CONCEPTO TÉCNICO No CT - 5129
Revisión de Estudio Particular de Respuesta Local de Amplificación de Ondas Sísmicas
Artículo 7 - Decreto 193 de 2006

ENTIDAD SOLICITANTE:	Ing. Camila Castell Córdoba – Curaduría Urbana No. 5
PROYECTO:	**YACALI**
LOCALIDAD:	11 Suba
UPZ:	27 Suba
BARRIO:	El Pino
DIRECCIÓN:	Carrera 103B No. 151-50
CHIP:	AAA0154NFBR
TIPO DE RIESGO:	Sísmico
EJECUTOR:	JEOPROBE Ltda.
FECHA DE EMISION:	Febrero 12 de 2008

El presente concepto técnico corresponde a la **primera revisión** realizada por la Dirección de Prevención y Atención de Emergencias, del informe *"Asesoría Geotécnica y Sismológica para la Evaluación de la Amenaza Sísmica del Proyecto Yacali"* elaborado por el Ing. Jorge Alberto Rodríguez, a construirse en el predio ubicado en la Carrera 103B No. 151-50. El cual fue radicado el 11 de Enero de 2008 mediante oficio ER-232, por la Ing. Camila Castell Córdoba de la Curaduría Urbana No.5, remitido como estudio sísmico local en cumplimiento a lo estipulado en el Decreto 193 de 2006.

Figura 1. Localización del Proyecto Yacali.

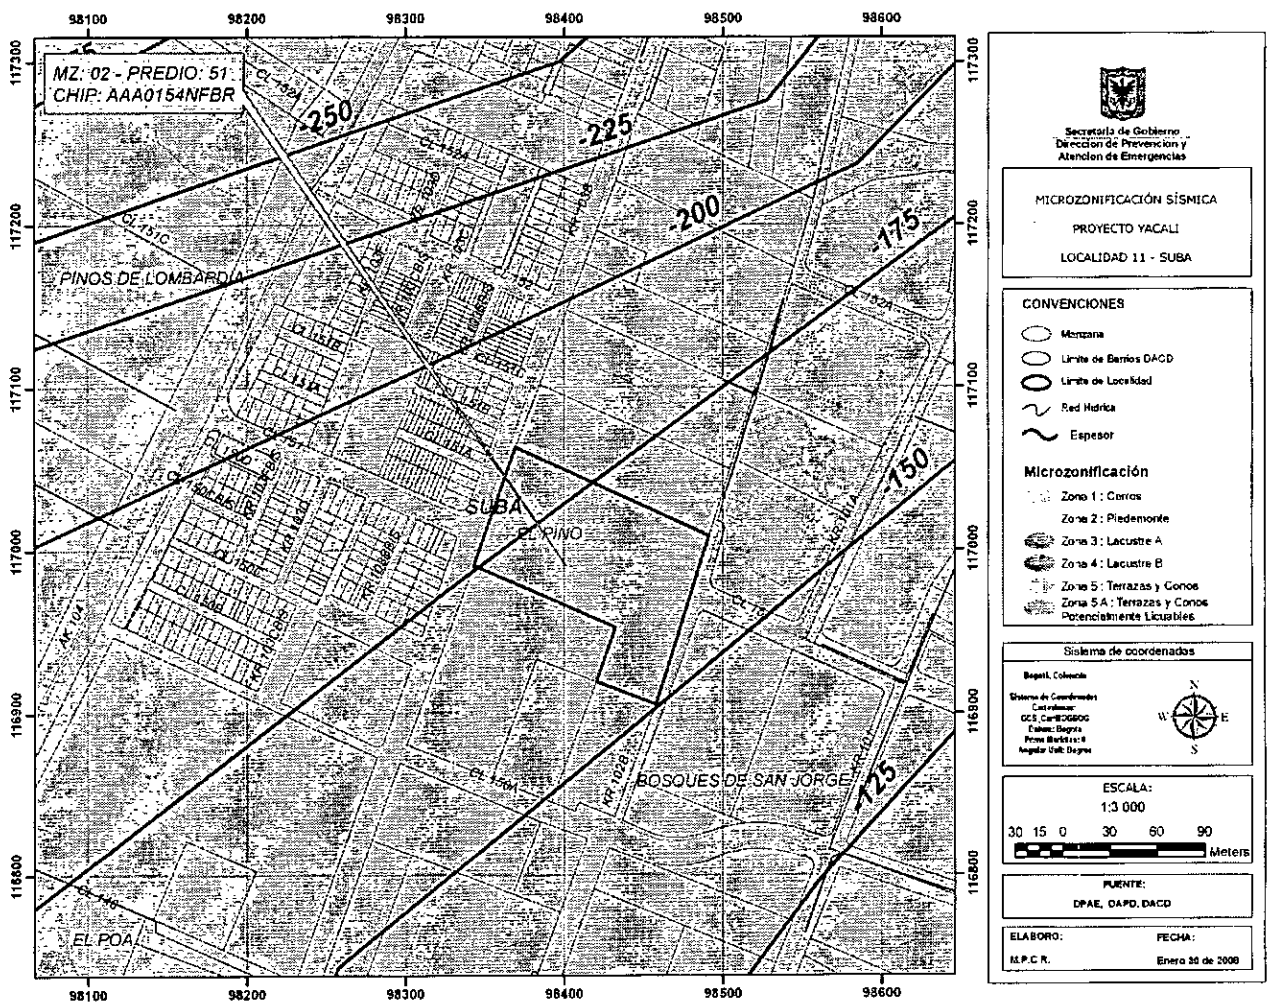
En el numeral 1.1 y 3.2, se indica que el sitio del proyecto se encuentra localizado en la Zona 4 (Lacustre B) según el decreto 193 de 2006, lo cual es consistente con la localización presentada en la Figura 1 del presente concepto.

Sin embargo, de acuerdo con el mapa de espesores de sedimento presentado en la figura 1 del presente concepto, se observa que el basamento rocoso se encuentra a 175 m +/- 50 m, por lo cual la profundidad aproximada es inferior a 225 m. Luego es necesario, que el consultor ajuste el perfil geotécnico al espesor del mapa de sedimentos de acuerdo con el articulo 7 numeral 5 del decreto 193 de 2006.
